Révision de la F-Gas : position de l'AFCE

JUIN 2022

La révision du règlement F-Gas 517/2014/UE doit trouver un équilibre et une cohérence avec les différents objectifs environnementaux de l'Union Européenne pour lutter contre le changement climatique.

Répartition des besoins en fluide frigorigène HFC pour les secteurs de la Réfrigération, le Conditionnement d'Air et la Pompe à Chaleur

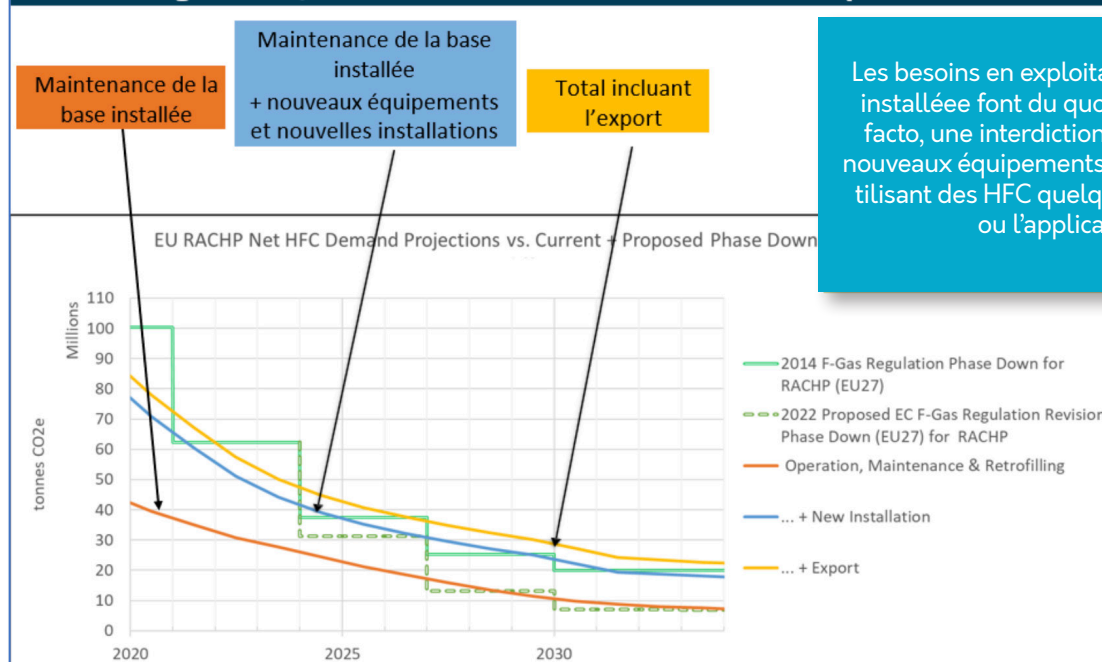
Selon le modèle de projection construit par notre partenaire européen, EPEE, **la seule demande des HFC pour l'exploitation et la maintenance de de l'ensemble du parc installé des systèmes de Réfrigération, de Conditionnement d'air et de La Pompe à Chaleur dépasserait dès 2027 le quota disponible** (déduits des besoins médicaux pour les MDI-Metered Dose Inhaler- et pour lesquels les autorités de santé n'ont d'ailleurs pas encore donné leur aval aux alternatives) de sorte qu'il ne resterait plus rien pour les nouveaux équipements dans l'UE, sans parler des exportations. Voir ci-dessous (Source EPEE – HFC outlook)

Note :
Les nombres en ordonnée du graphe représentent en mtCO2Eq les valeurs nettes du quota disponible pour le secteur de la réfrigération, du conditionnement d'air et de la pompe à chaleur (i.e. avec ajustements pour MDI, autres exemptions et Brexit)
